# ALPS処理水希釈放出設備及び関連施設の新設について

2022年2月25日

東京電力ホールディングス株式会社

## 2. 審査会合における主な指摘事項※2等に対する回答

### 2. 循環攪拌実証試験の計画について

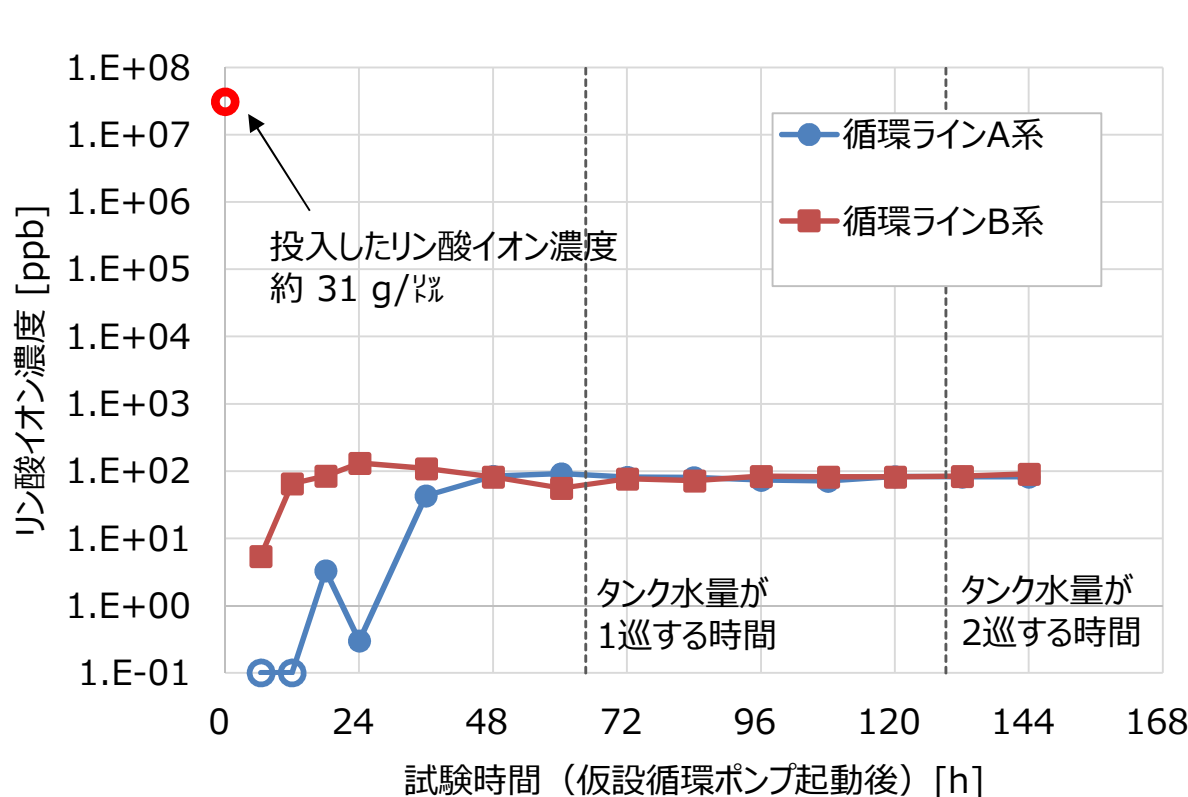
- 海洋放出前のK4エリアタンク内ALPS処理水の放射能濃度を均質化するための方法及びその妥当性を説明すること。

- ALPS処理水希釈放出設備では、タンク10基を1群として放出操作を行うことから、放出前にタンク内のALPS処理水が放出基準を満足していることを確認するため、サンプリングを実施する。
- 測定・確認用設備では、「発電用軽水型原子炉施設における放出放射性物質の測定に関する指針」に基づきタンク群の放射性物質濃度を均一にするため、攪拌機器でタンク単体を攪拌すると共に、循環ポンプによりタンク群全体の水を循環し、代表的な試料が得られるようにする。
- 2021年11月に実施したタンク1基での攪拌実証試験により、タンク1基での攪拌による均一の効果を確認できたことから、2022年2月にタンク10基を連結した循環攪拌実証試験（下図参照）を行い、当該設備構成によるタンク10基での均一の効果を確認する。

- 循環攪拌実証試験では、下表の計画にてリン酸とトリチウム濃度の均一の効果を確認する。

### ②-3. 緊急停止について

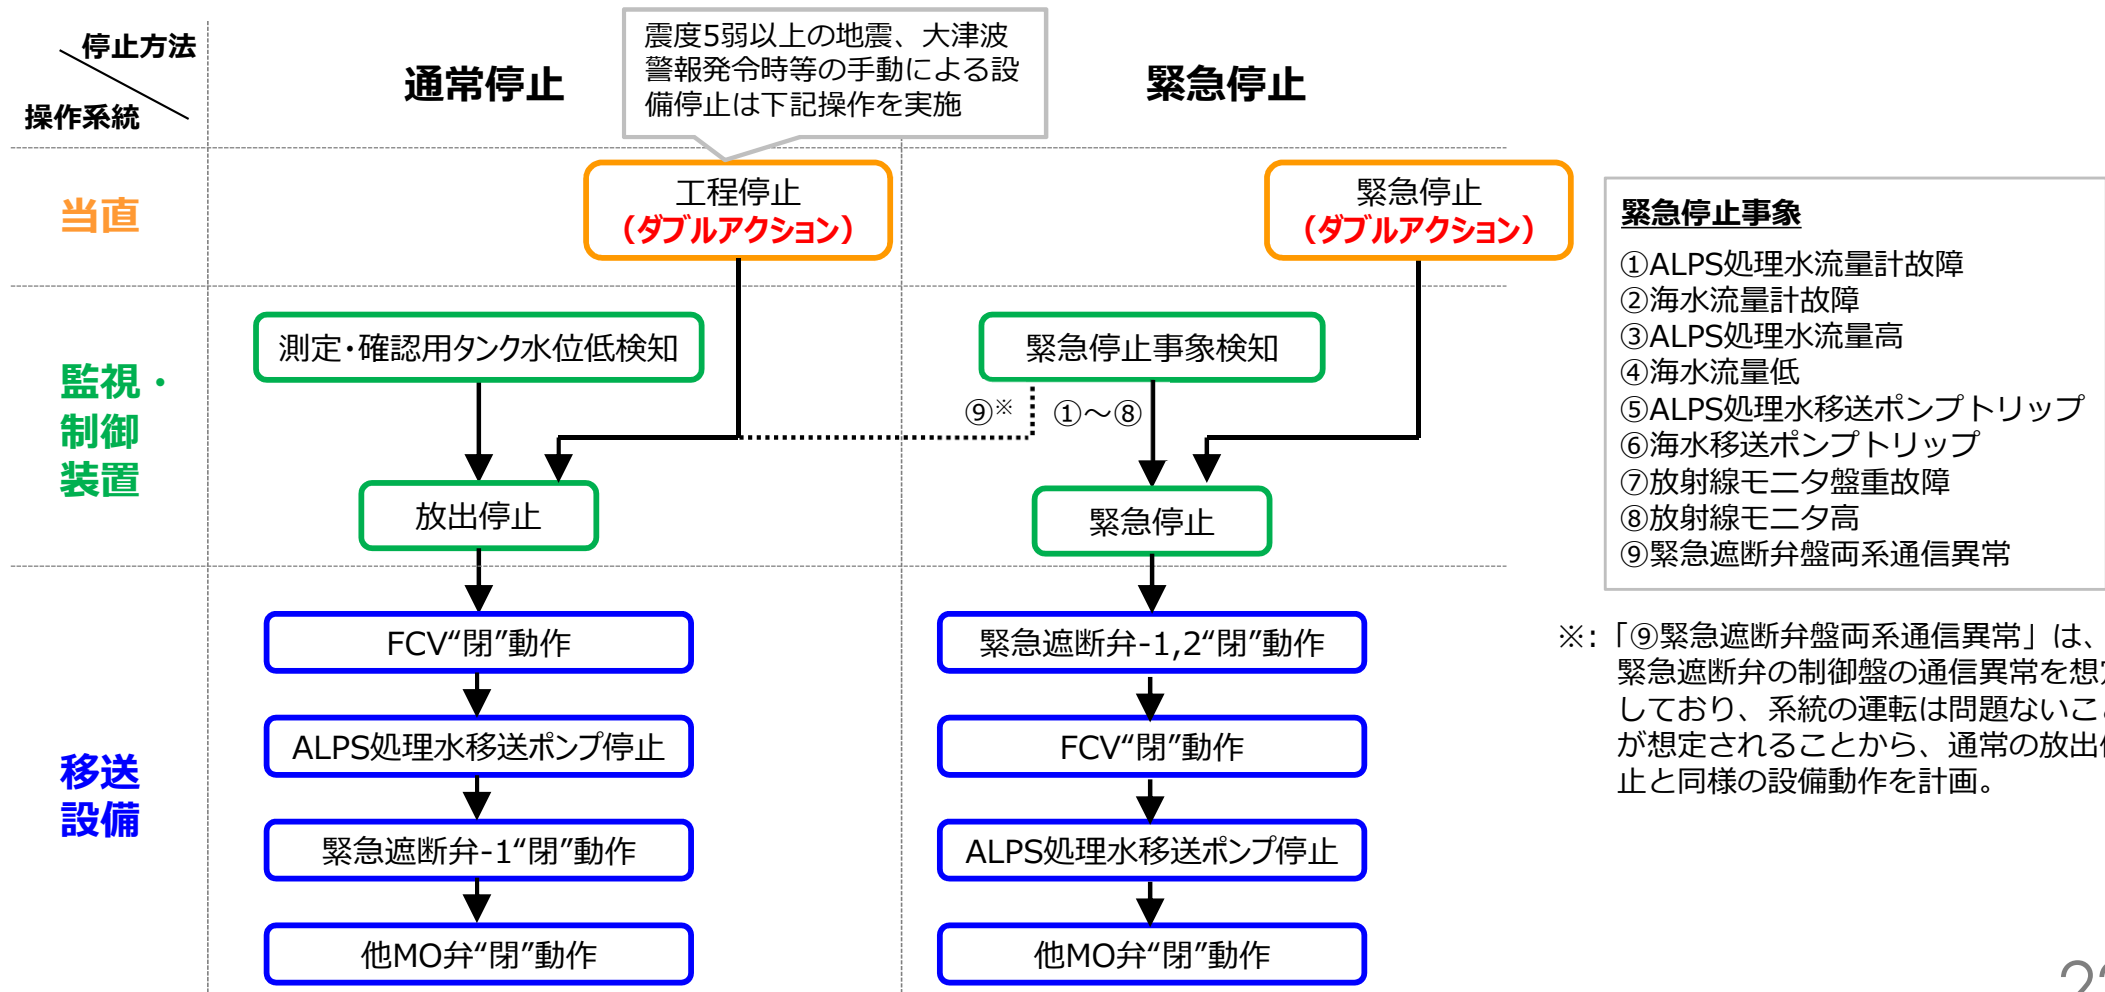
- 通常運転時において緊急遮断弁の動作が必要となった場合に、その他の設備の操作の有無を説明すること。また、放出操作を停止する際には、緊急遮断弁の動作が必要になる場合とそうでない場合に分けていることから、それぞれの場合における停止操作の内容を説明するとともに、前者の緊急遮断弁については、その役割と個数の設定根拠等を明確に示すこと。

- ALPS処理水の放出操作では通常停止する場合の他に、通常運転から逸脱するような異常を検知した場合に、緊急停止させる場合もある。
- 通常停止、緊急停止のいずれの場合においても、概ね同様の設備の停止・動作指令が入る計画。  
(緊急遮断弁-2のみ異なるが、緊急遮断弁-2は、緊急停止や点検時以外、動作させない計画)
- 手動による停止を除き、いずれの設備停止についても、監視・制御装置が設備の状態を検知することによって、設備を停止させる設計となっている。

③-1. 誤操作想定箇所及びインターロックの考え方

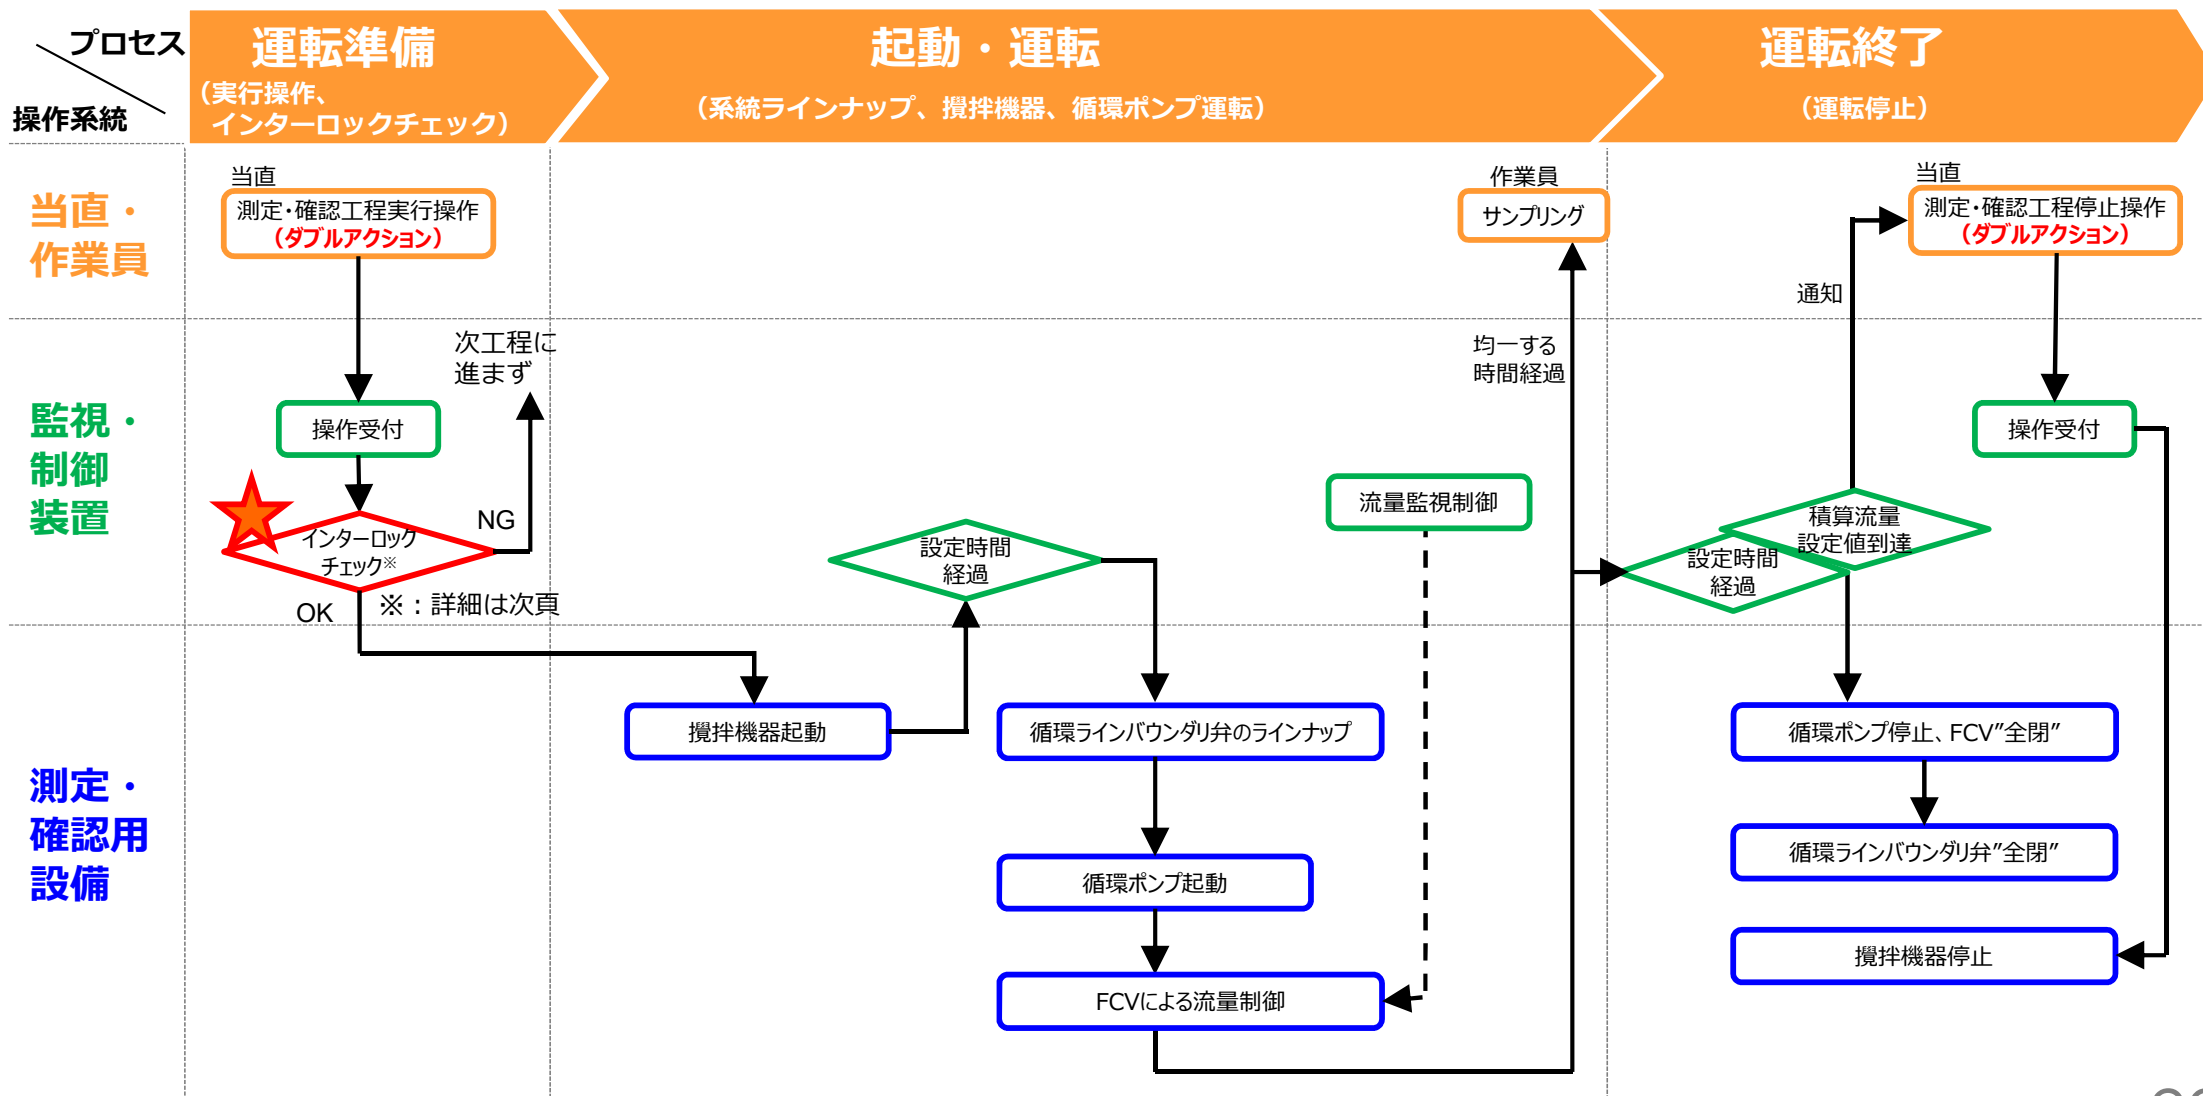
- 監視・制御装置について、登録操作の頻度や人の手が介在する範囲をしっかりと明確に示すこと。  
また、どこでどのようなエラーが起こりうるのか、網羅的に考えることが重要。ヒューマンエラー防止の観点から、できるだけ人の手が介在させないという考え方もあるが、他方、それによりブラックボックス化が懸念されるため、全体を俯瞰した誤操作防止の対策を示すこと。

- ALPS処理水希釈放出設備の供用中に発生することが想定される運転員の誤操作、その誤操作への対策をまとめた結果は下記の通り。

No.	対策
①	設備を操作する際は、ダブルアクションを要する（操作ボタンを押した後、次工程に進んで良いか再確認をする）設計とする。
②	特に重要な操作（放出操作）は、キースイッチによる操作とする。
③	スキャナ等により、機械的にトリチウム濃度の分析結果を監視・制御装置へ入力する※。

- 上記で対策を講じた上で、更に『意図しない形でのALPS処理水の海洋放出』を防止するため、特に後戻りがきかない操作を誤って実施した場合でも、次工程へ進む（機器の動作含む）ことを阻止するインターロックを設けている。

### ⑤-2. ALPS処理水流量の管理

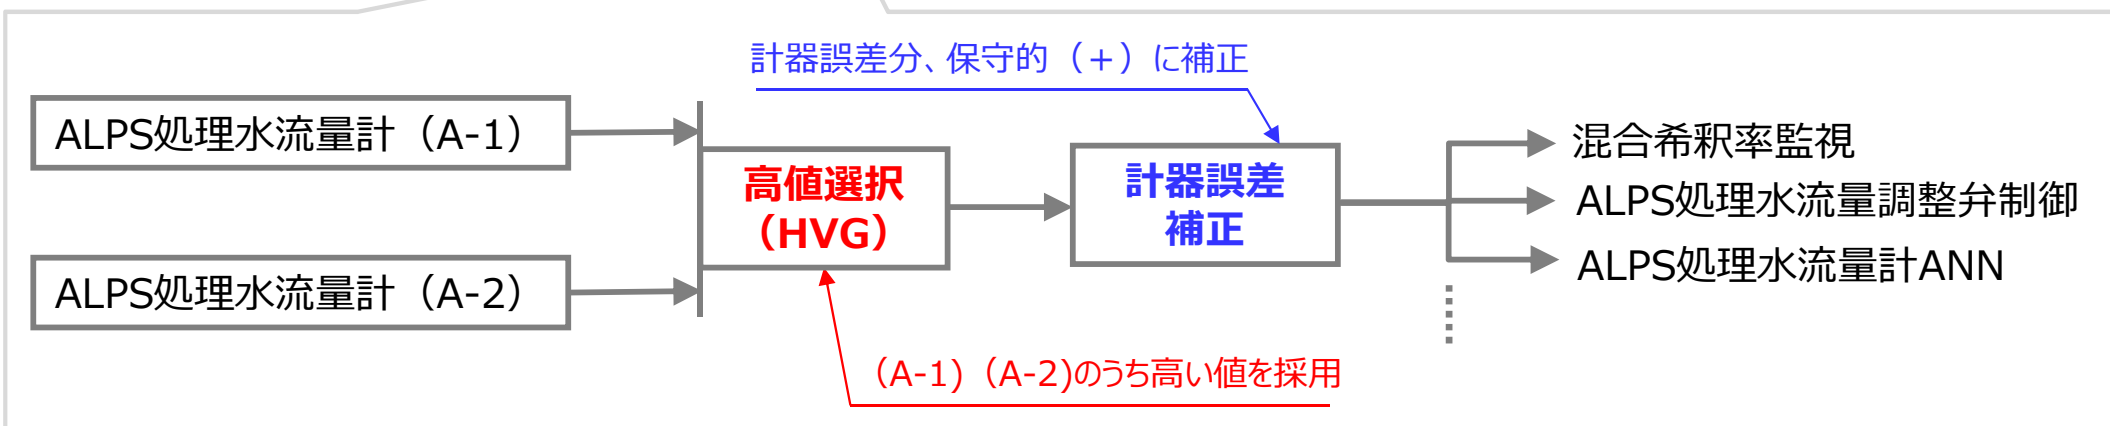
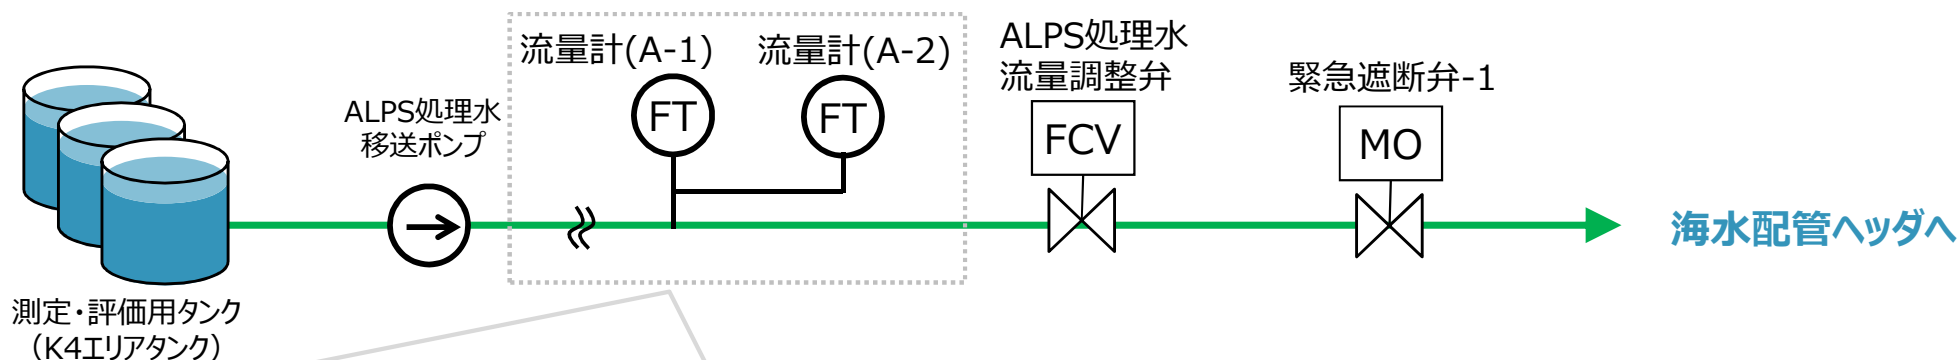
- 不具合発生時の設備等の妥当性評価の結果を踏まえて、ALPS処理水流量計を2重化しているが、両系の指示値の差に一定以上の開きが生じたことをもって異常であると判断する際に、流量計のゆらぎを考慮してどのように異常値を設定するのかについて、考え方とあわせて説明すること。

- 移送設備ではALPS処理水移送ポンプ、流量計、ALPS処理水流量調整弁を設置し、移送時には常時流量を監視する設計としている。なお、流量計は機器の単一故障等が発生した場合においても、流量が正しく測定できるように二重化を行う。
- 二重化された流量計を採用するにあたり、混合希釈率の監視やALPS処理水流量調整弁の制御では測定値のうち安全側の測定値を採用することに加え、計器誤差を見込んだ測定値にて監視・制御を行う。また、二重化した流量計は各々の流量を相互に監視し、計器誤差以上の偏差が発生した場合に異常と判断し警報を発生させ、放出を停止させる設計とする。
- 流量計には、設定した希釈倍率に応じた上限流量を設定し、上限に達した場合や流量計が故障した場合は警報を発生させるなど、異常の早期検知が可能な設計とする。

### ⑤-3. 海水流量の管理

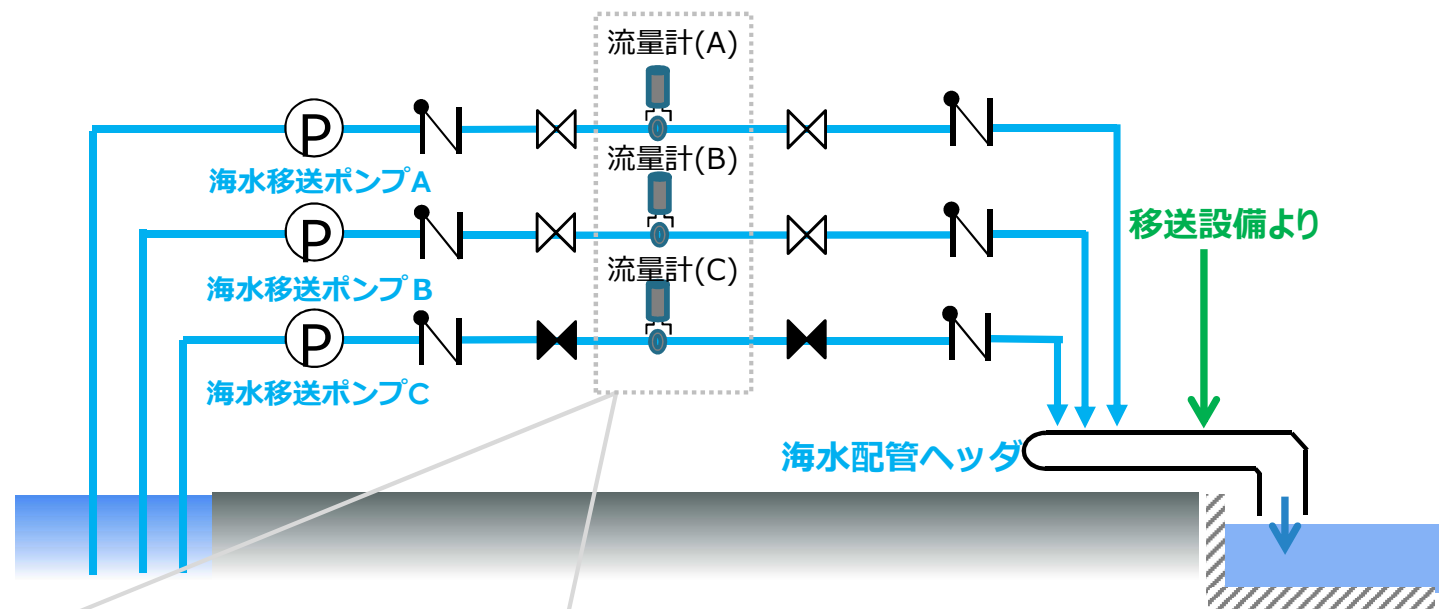
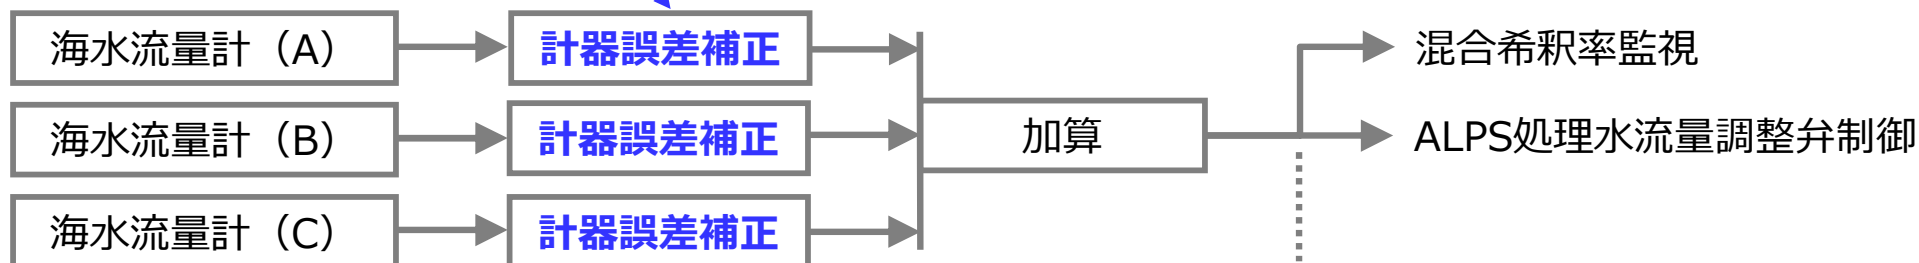
- 海水で希釈した後のリアルタイムでのトリチウム濃度の確認は、希釈水量と処理水量の比率で計算することとなっており、流量測定信頼性が重要であることから、どのような設計になっているか、具体的な設備設計を示すこと。
- ALPS処理水流量計と海水流量計の誤差等を示すとともに、それらを踏まえてどのように希釈海中のトリチウム濃度を設定するのか説明すること。

- 希釈設備では海水移送ポンプ、流量計を設置し、運転系列毎の流量を常時監視する設計としている。
- 混合希釈率の監視やALPS処理水流量調整弁の制御では、計器誤差を見込んだ測定値にて監視・制御を行う。
- なお、運転系列の海水流量を相互に監視し、計器誤差以上の偏差が発生した場合や流量計が故障した場合は異常と判断し警報等を発生させ、放出を停止させる設計とする。
